**AVIS RELATIF À LA PROTECTION
CONTRE LES EVENTUELS EFFETS NOCIFS ET NUISANCES
PROVOQUÉS PAR LES RAYONNEMENTS NON IONISANTS
GÉNÉRÉS PAR DES ANTENNES ÉMETTRICES STATIONNAIRES**

Commune : TROIS-PONTS - Exploitant : TELENET GROUP

Référence exploitant : LG2367M

Rapport n° 700 / 2025

Figure 1 : Vue en plan des lieux de séjour et des points de contrôle

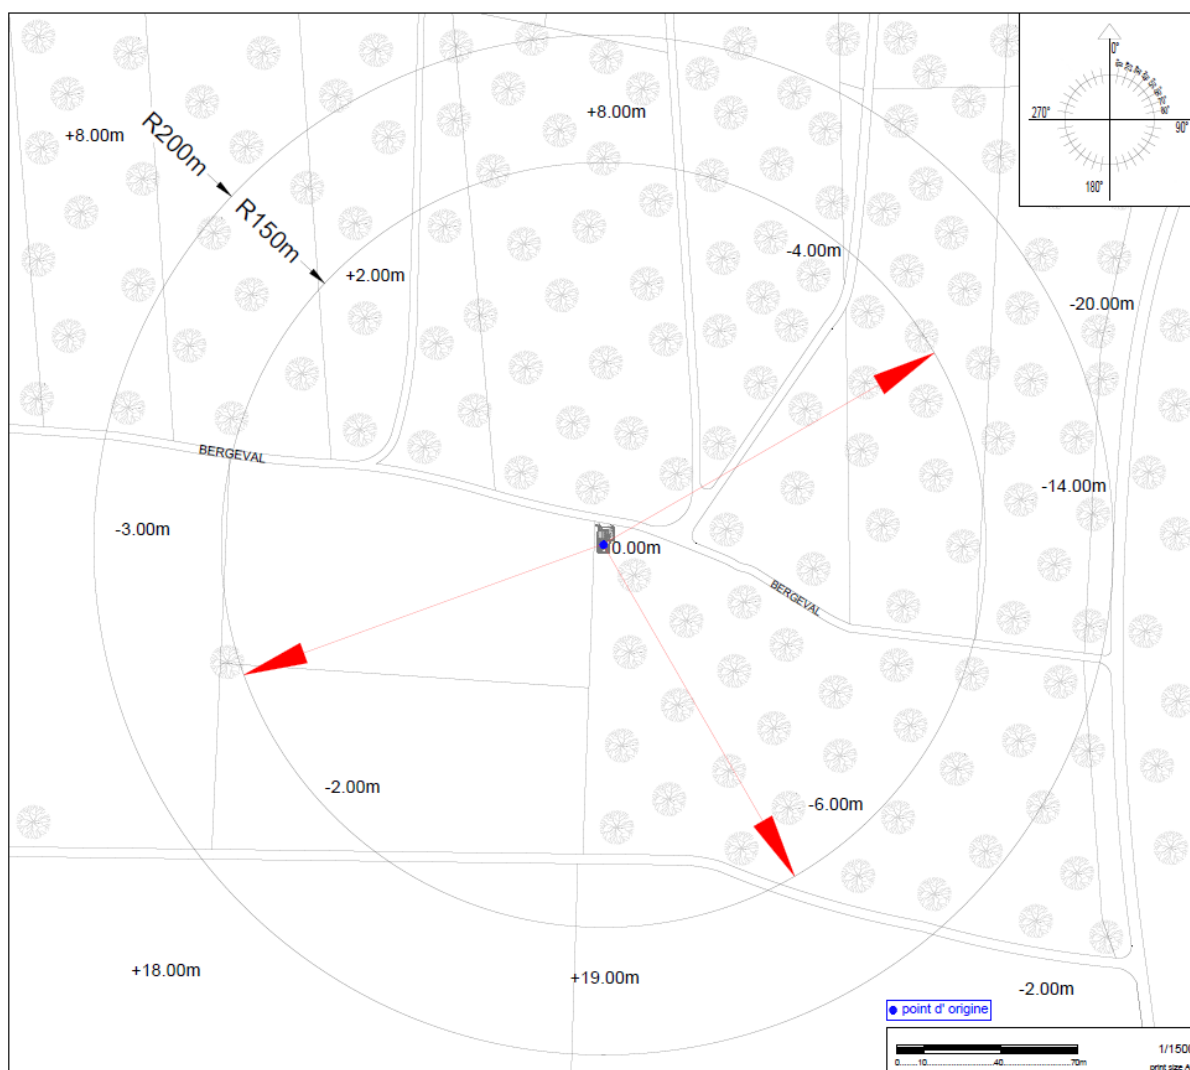
N° point de contrôle	LS	Atténuation (dB)	Indice d'exposition relatif à la limite par installation IE_i
Aucun lieu de séjour ne se trouve dans la zone où la limite d'immission pourrait être atteinte

En ce qui concerne les antennes de l'installation mentionnées dans le tableau 1, la distance maximale à laquelle la limite pourrait être atteinte, à l'extérieur, est égale à 87,9 m. S'il n'y a pas de LS à une distance inférieure, les antennes respectent forcément la limite d'immission.

Dans le cas des LS situés à l'intérieur des bâtiments, une atténuation d'obstacle est prise en compte et il en résulte que la distance maximale à laquelle la limite pourrait être atteinte se réduit à 62,7 m.

Figure 2 : Vue en plan des installations d'antennes dans un rayon de 300 mètres autour de l'installation faisant l'objet de la demande d'avis

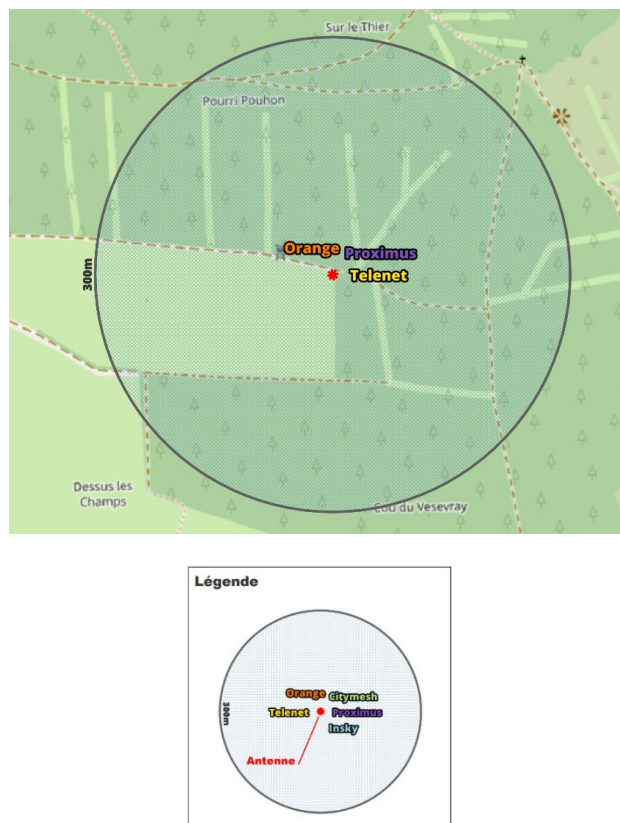
- il y a au plus 4 installations d'antennes émettrices stationnaires présentes dans la zone d'évaluation de 300 mètres de rayon représentée dans la figure 2, y inclus l'installation référencée dans le paragraphe 2 : la limite cumulative définie à l'article 4, §2 du décret est nécessairement respectée dans les lieux de séjour à l'intérieur de la zone d'évaluation de 300 mètres de rayon ;

Compte tenu des considérations ci-dessus, il apparaît que l'intensité du rayonnement électromagnétique généré, dans les lieux de séjour situés dans un rayon de 300 mètres autour de l'installation référencée dans le paragraphe 2, par l'ensemble des antennes émettrices stationnaires de l'ensemble des exploitants du même site d'antennes émettrices stationnaires respecte la limite fixée à l'article 4, § 2 du décret.
